AN12-003 APPLICATIE NOTA – BULLETIN D'INFORMATION

Centrale BDT524(WSC304) & BDT528(WSC308)

SOFTWARE UPGRADE LOGICIEL

DATUM/DATE: 16/10/2009

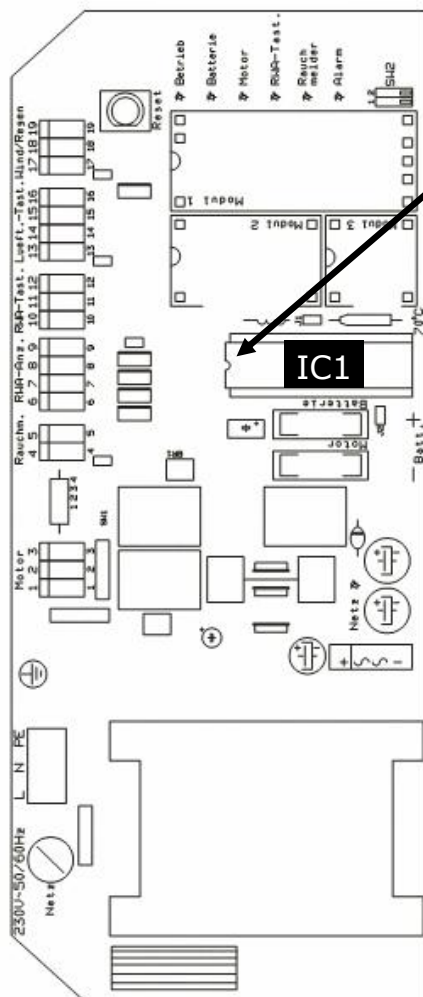
Verwijder IC1 en vervang met een IC gelabeld WSC304 01 voor de 4 Amp centrale en met IC WSC308 01 voor de 8 Amp centrale.

Enlevez IC1 et remplace par le nouveau IC marqué WSC304 01 pour la centrale 4 Amp et WSC308 01 pour la centrale 8 Amp.

Respecteer positie van inkeping !

Respectez position de l'encroche !
